PROYECTO:
CENTRO DE
DESARROLLO TECNOLÓGICO
CON ENFOQUE EN
AGROINDUSTRIA

CDTA

DISEÑO ELÉCTRICO
DETALLE CUARTO DE
REACTIVOS

No.	Fecha	Descripción	Quién revisa o modifica
1	26/05/2024	AJUSTE	JDAV

DETALLE ILUMINACIÓN CUARTO DE REACTIVOS N1

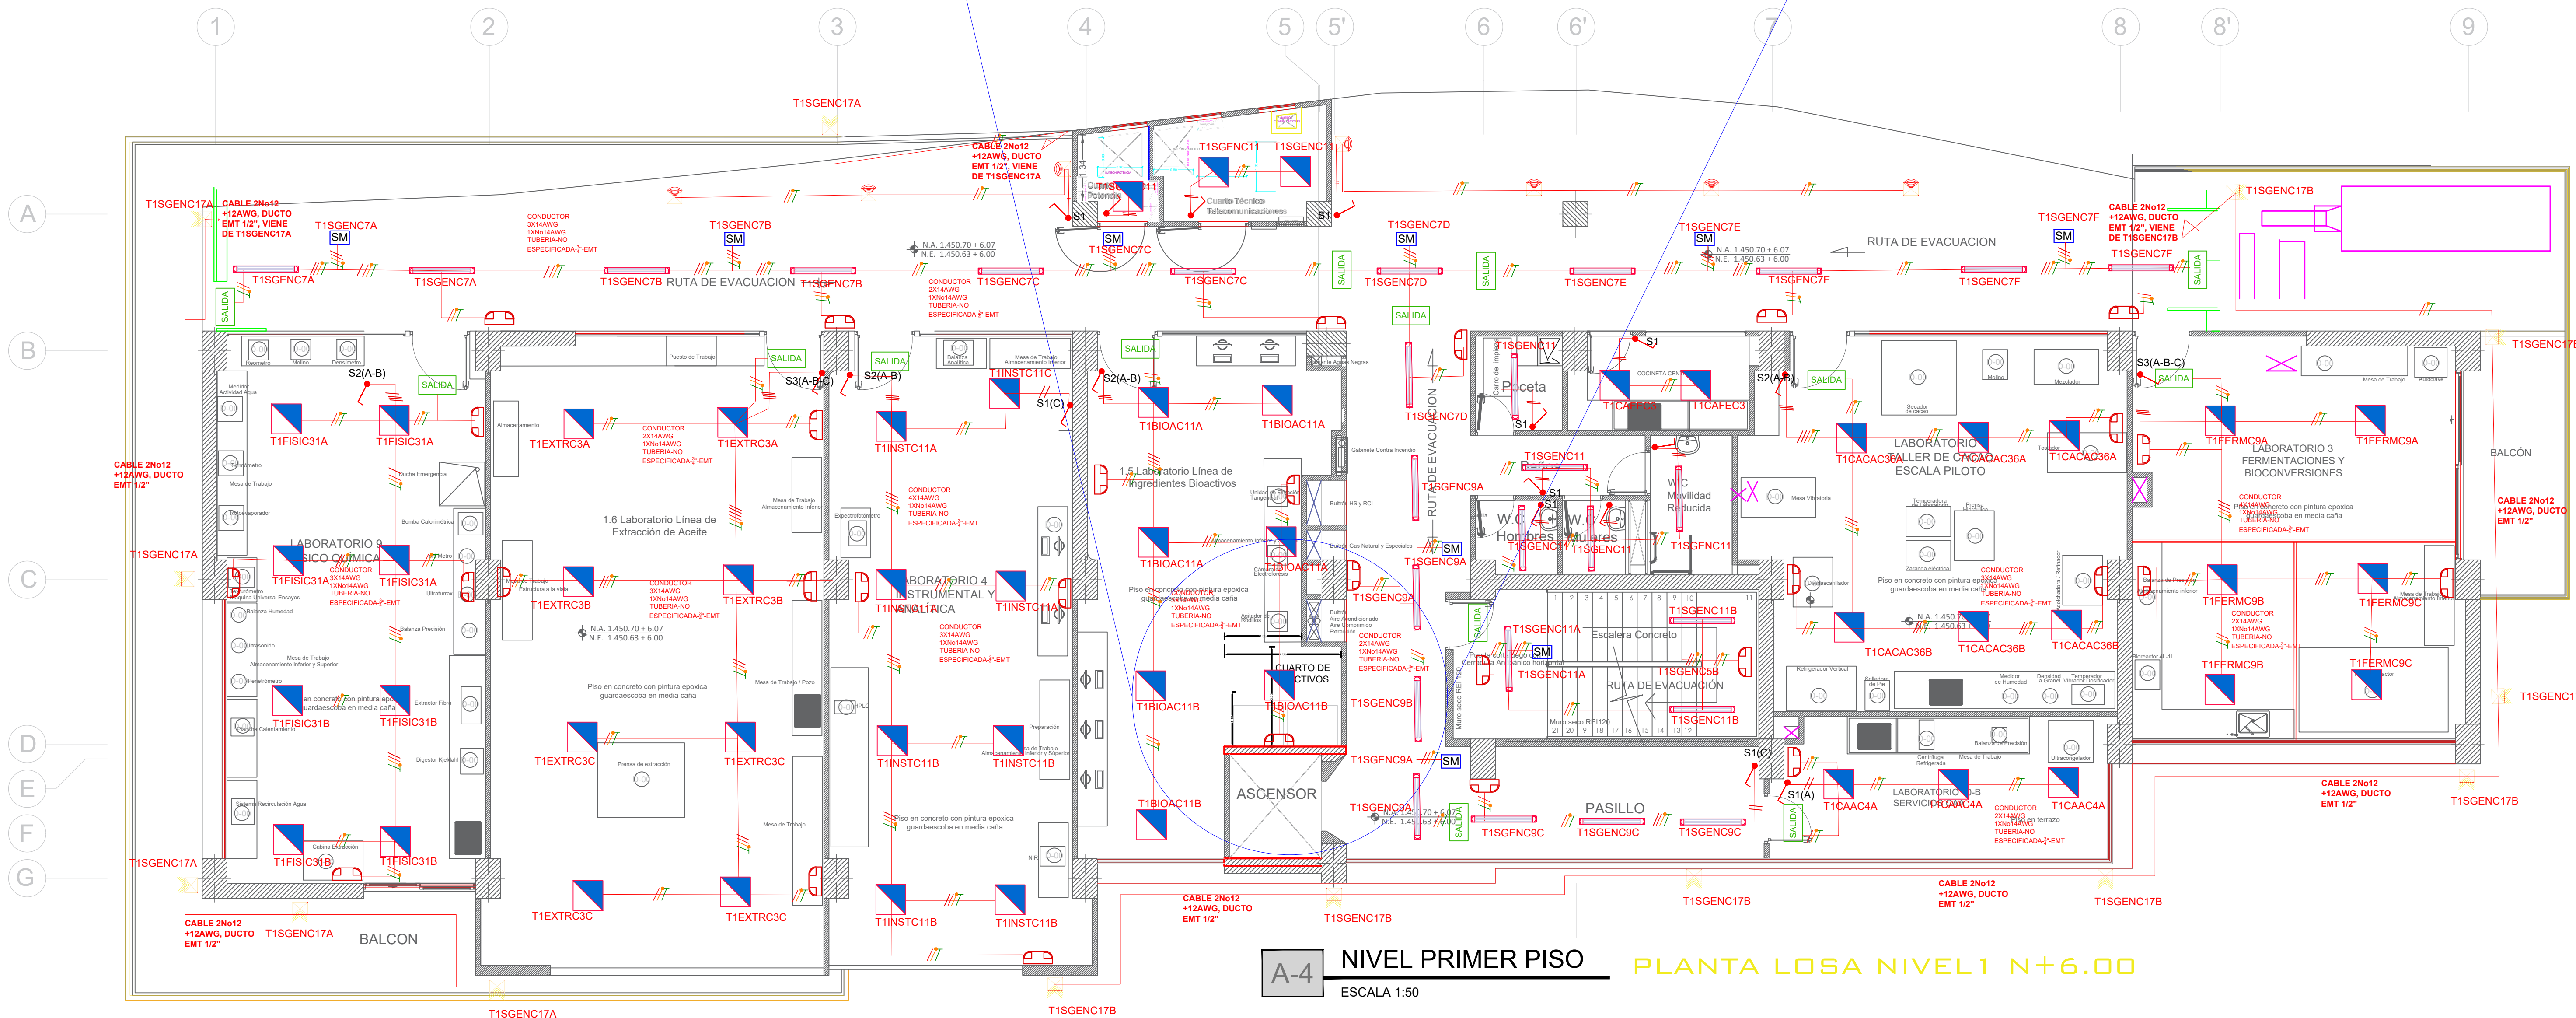
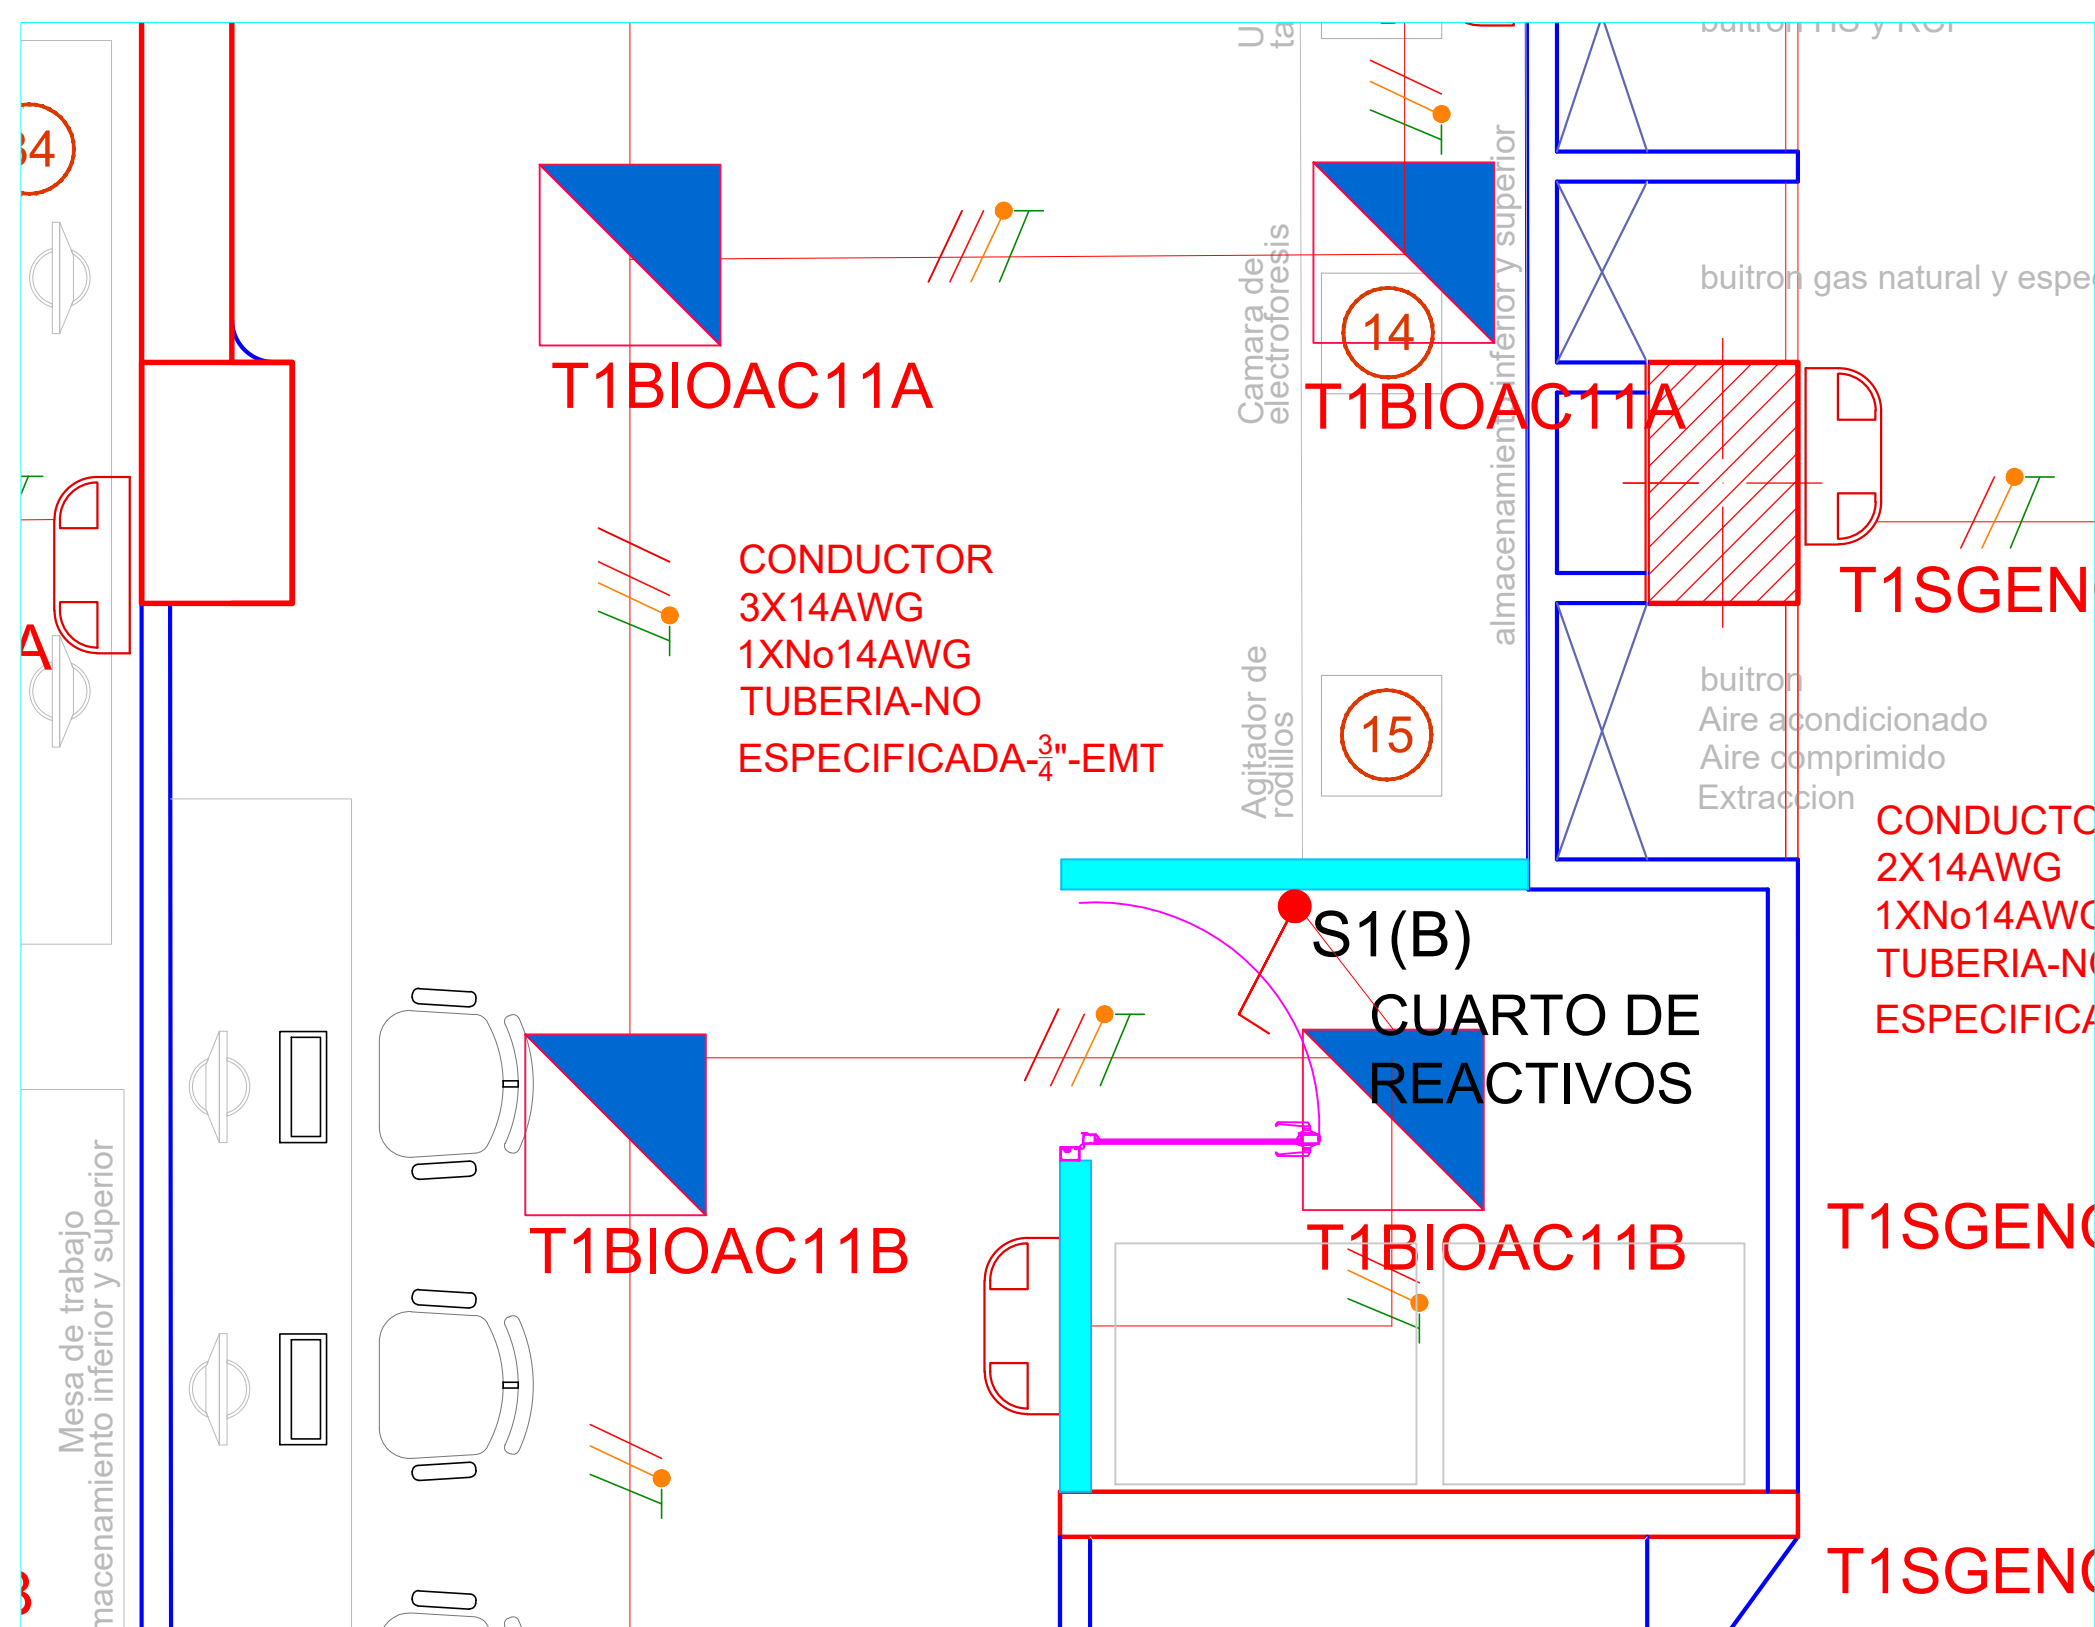
- Se reubica luminaria de emergencia
- Se instala interruptor sencillo
- Se instala en tubería EMT 3/4" sobrepuesta en muro
